柏崎刈羽原子力発電所における
標準応答スペクトルに基づく評価について

2022年1月11日
東京電力ホールディングス株式会社

前回会合（2021年12月3日 第8回会合）におけるコメント

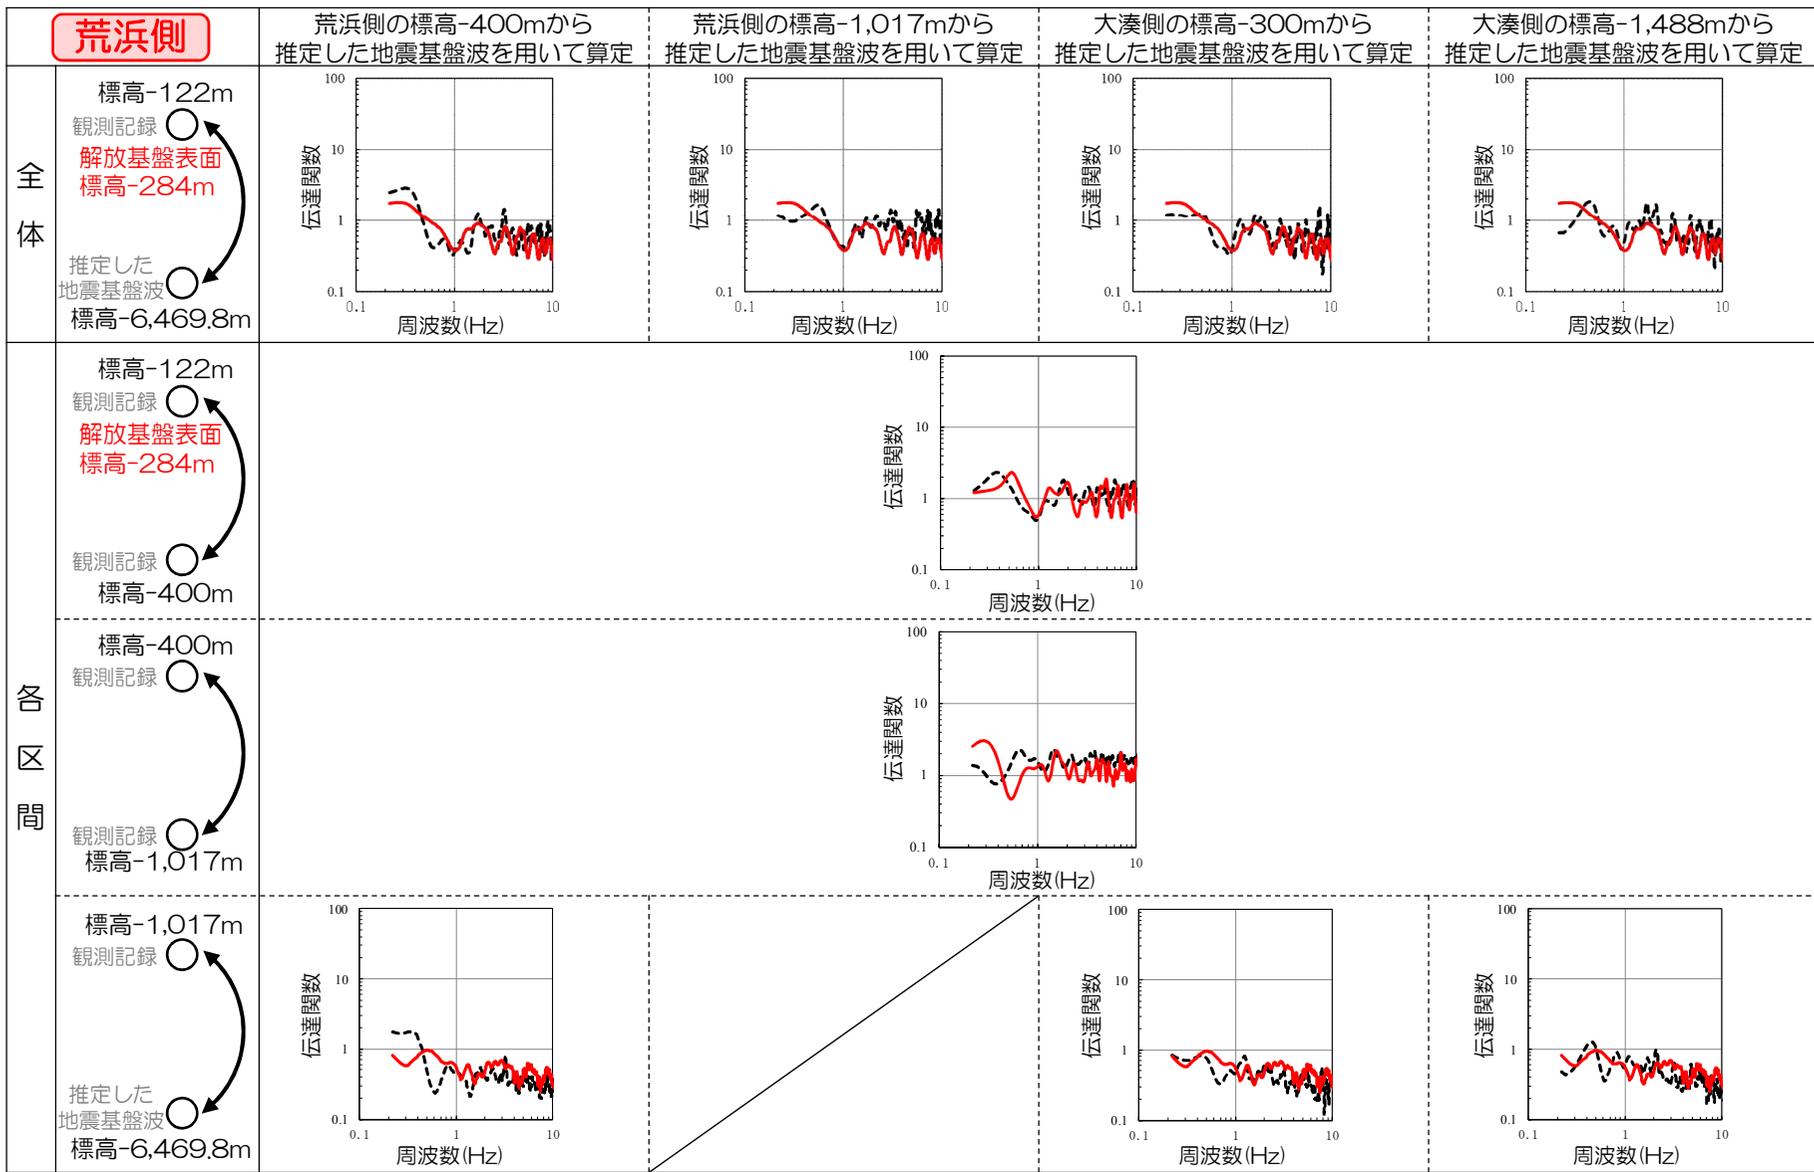
No.	内容	今回資料説明箇所
1	地下構造モデルの逆解析のターゲットに用いた地震について、選定における考え方やしきい値の設定の考え方を説明すること。	P.19, P.27
2	P波部H/Vスペクトル比及びレシーバー関数について、ターゲットに用いた地震とは異なる傾向にある観測記録に対する分析を示すこと。	P.32~P.40
3	コーダ部H/Vスペクトル比について、逆解析では1次ピーク周波数を重視してフィッティングさせていることの考え方を説明すること。	P.42
4	地下構造モデルの妥当性に関して、荒浜側の水平方向の伝達関数については、モデルの理論値が大深度観測点から標高-400mの区間で観測記録を下回る傾向にあることに対する要因の分析を示すこと。	P.55~P.57
5	地下構造モデルの妥当性に関して、既往の知見を確認・整理し、設定したモデルとの比較検討を示すこと。特に、深部の地下構造モデルに関して参考となる知見を確認し、説明性を向上させること。	P.59~P.66
6	地下構造モデルの妥当性に関して、大湊側の統計的グリーン関数法によるシミュレーション結果については、中越地震と中越沖地震で観測記録との大小関係が異なることに対する分析を示すこと。	P.73~P.76
7	はぎとり地盤モデルについて、解放基盤表面のS波速度が保守的に設定されていることを確認するために、大深度モデルのS波速度を用いた場合はぎとり波を算定して示すこと。	P.117

コメント
No.4

4.4.5 既往の知見による検証

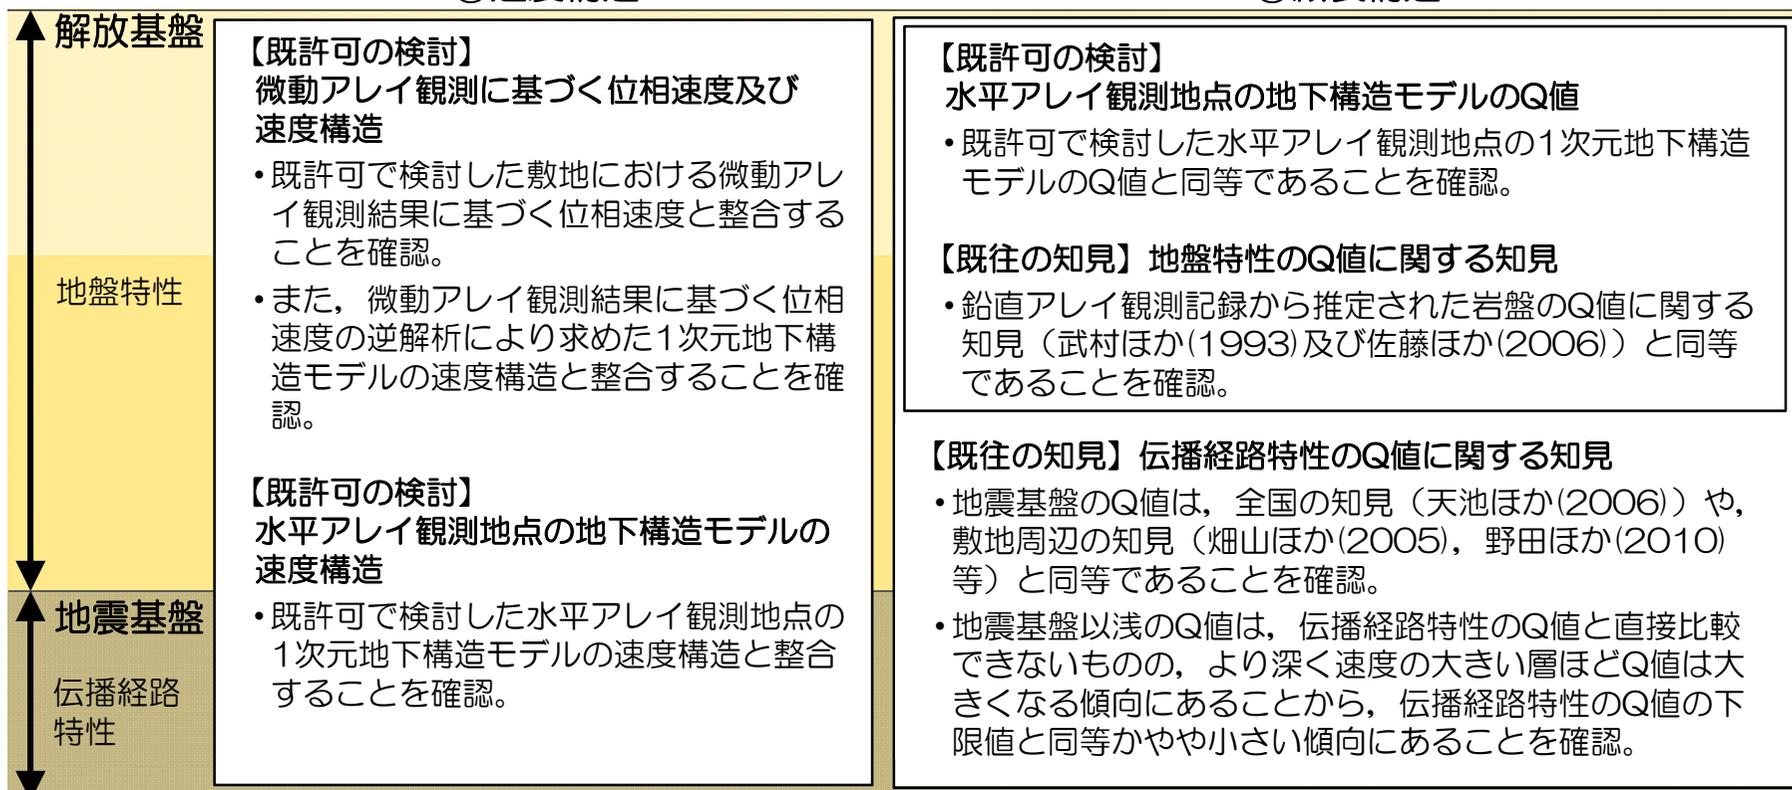
コメント
No.5

- 既往の知見及び既許可において行った検討について、特に深い地下構造に関する知見を整理し、大深度モデルと比較することにより、速度構造及び減衰構造の妥当性を検証。
- 速度構造については、既許可で検討した微動アレイ観測に基づく地下構造モデル及び水平アレイ観測地点の地下構造モデルとの比較を行い、大深度モデルの妥当性を確認した。
- 減衰構造については、地震基盤以浅のQ値と地震基盤のQ値に分類し、既許可で検討した水平アレイ観測地点の地下構造モデルのQ値並びに既往の知見による地盤特性及び伝播経路特性のQ値との比較を行い、大深度モデルの妥当性を確認した。

【既往の知見】佐藤(2006)

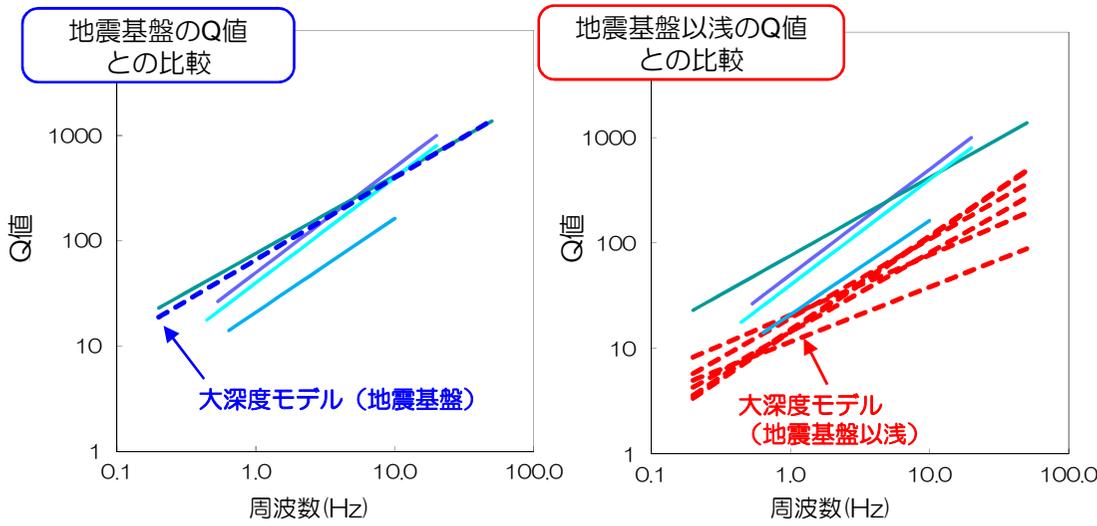
コメント
No.5

- 金谷ほか(2006) $Q=50f$ (震源距離200km以内)
- 岩田ほか(2005) $Q=76f^{0.74}$ (震源距離140km以内)
- 池浦・植竹(2001) $Q=40f$ (震源距離80km以内)
- 畑山ほか(2005) $Q=21f^{0.89}$ (震源距離50km以内)

- 大深度モデルの地震基盤のQ値は、既往の知見の伝播経路のQ値と同程度であることを確認。
- 大深度モデルの地震基盤以浅のQ値は、既往の知見の伝播経路のQ値と同程度かやや下回る傾向にあることを確認。
